川上ダムと上野遊水地

○今日の議論のすすめかた

- ・ 河川管理者とのこれまでのやりとりを踏まえて、河川管理者から提供された「審議資料1-2-1, 1-2-2」を参照しながら、議論をすすめたい

図 代替容量と5ダムの堆砂除去費用の関係(50年間で試算)

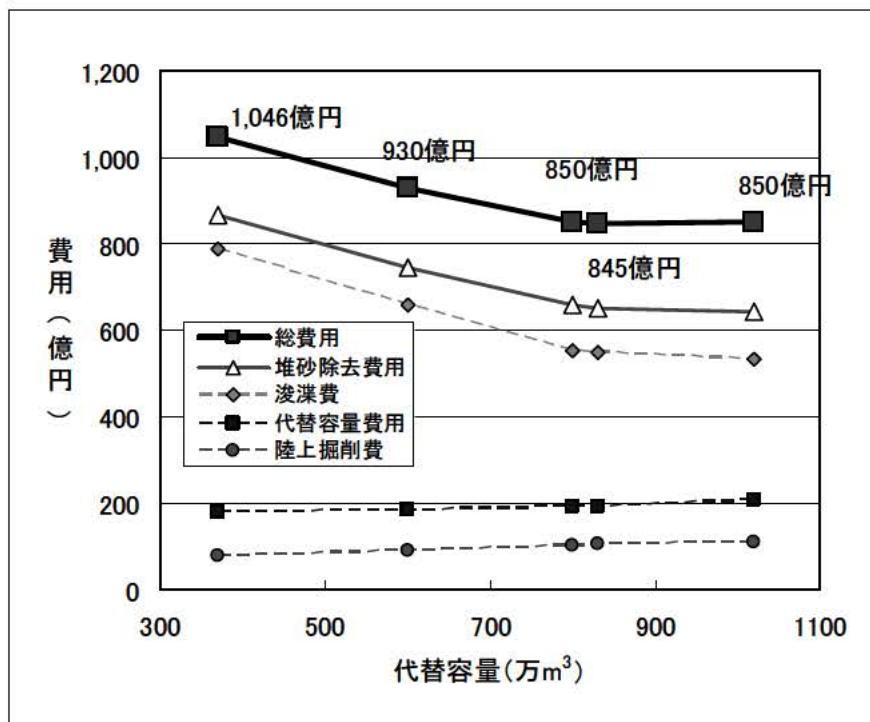
・代替容量(830万m³)の設定は事業費の観点から妥当か、その根拠は？
・「治水」事業として実施されるが、費用負担のあり方からして妥当か

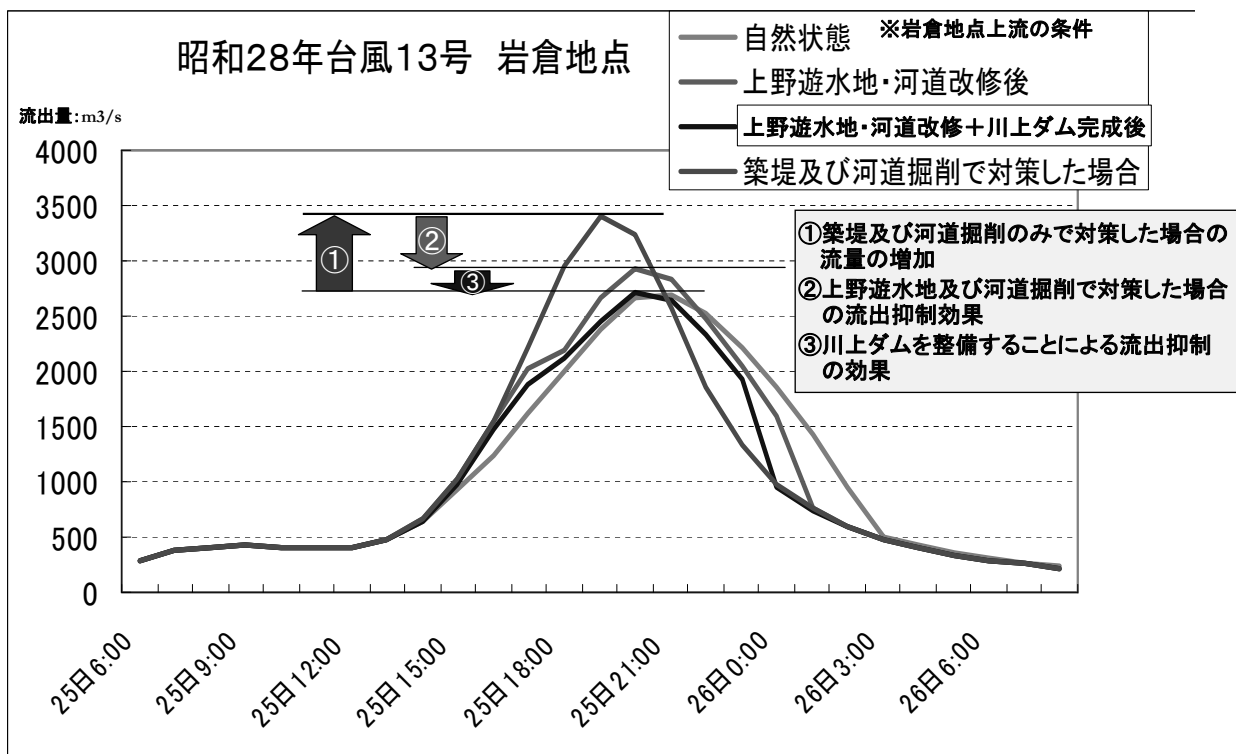
- ・川上ダムの洪水時のピークカットは $200\text{m}^3/\text{s}$ 、放流量は $70\text{m}^3/\text{s}$ 、洪水調整容量は 1200万m^3 だが、妥当か？
- ・上野地区のために最大放流量をできるかぎり減らすべきではないのか？
(放流量が $0\text{m}^3/\text{s}$ の場合、洪水調整容量は約 2000万m^3)
